ΘΕΜΑ: Διαβίβαση της αριθμ. **45/2025** απόφασης της Επιτροπής Περιβάλλοντος και Χωροταξίας.

**Απόσπασμα Πρακτικού Νο 08/28-08-2025
Αριθμός Απόφασης 45/2025**

ΘΕΜΑ (01 εκτός ημερησίας διάταξης): Έκφραση άποψης επί της Μελέτης Περιβαλλοντικών Επιπτώσεων (ΜΠΕ), του έργου: **Υφιστάμενη Μονάδα Παραγωγής Πυρηνόξυλου και Πυρηνελαίου ιδιοκτησίας «Π. ΖΕΠΠΟΣ και ΣΙΑ Ε.Ε.» με διακριτικό τίτλο «CRETOLIVE Ε.Ε.» στη θέση "Τζαγκάρη Λάκκος" Αχλαδών Δ.Ε. Κεραμειών, Δήμου Χανίων, Π.Ε. Χανίων.**

Εικόνα 1. Αεροφωτογραφία google earth 8/5/2023

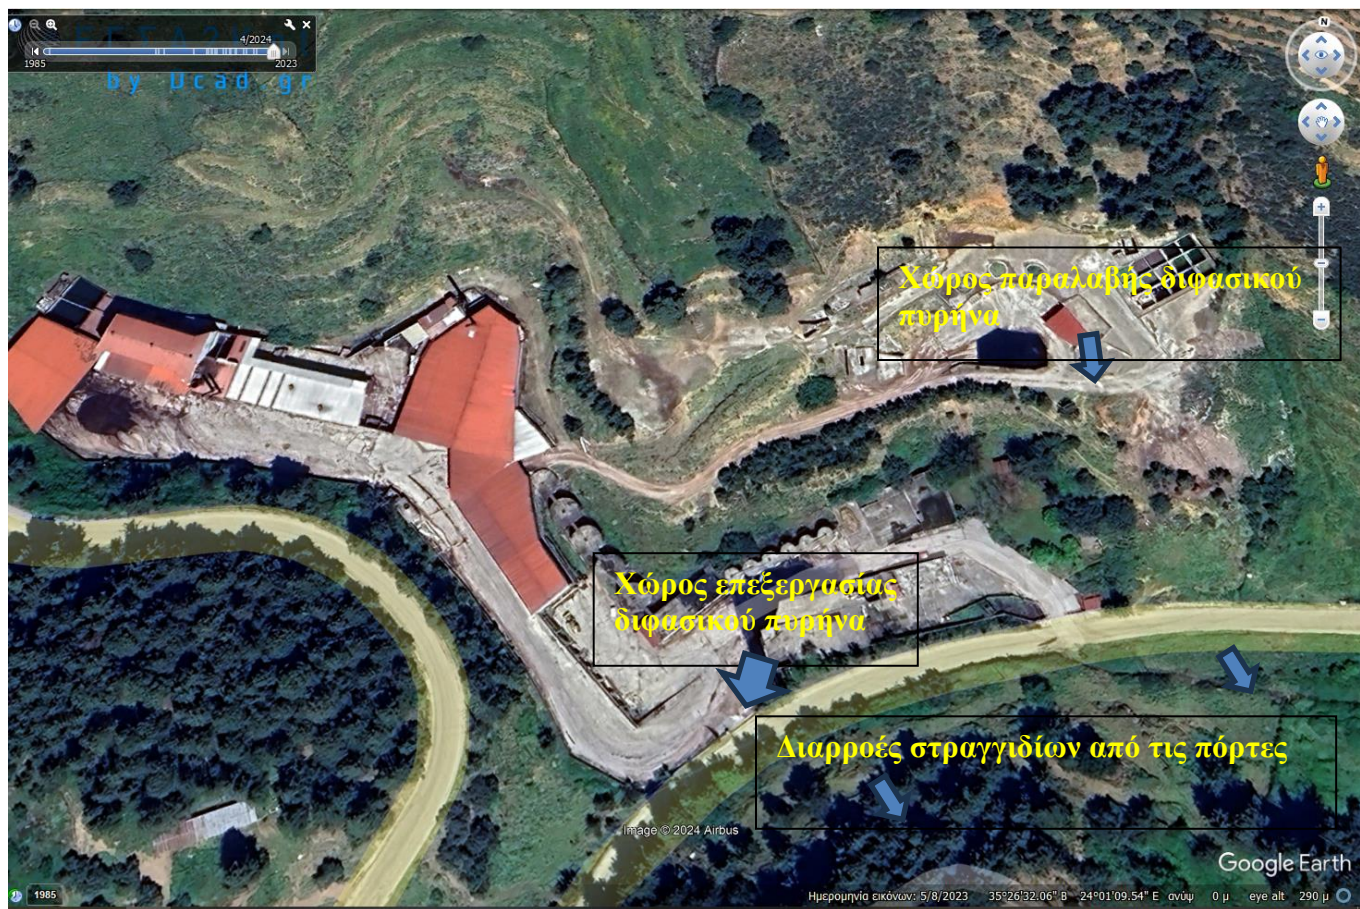
Από τις αεροφωτογραφίες του google προκύπτει ότι στην εγκατάσταση έχουν γίνει ορισμένες κτιριακές επεμβάσεις που δεν περιγράφονται στην ΜΠΕ. Για παράδειγμα, το τμήμα της σκεπής στο κτίριο που βρίσκονται τα ξηραντήρια είχε απομακρυνθεί για αρκετά χρόνια (από τον 4ο/2017) και ένα μέρος του φαίνεται να τοποθετήθηκε εκ νέου το 2023 (αεροφωτογραφίες google earth). Θα πρέπει να δοθούν διευκρινίσεις αναφορικά με τις κτιριακές αυτές επεμβάσεις.
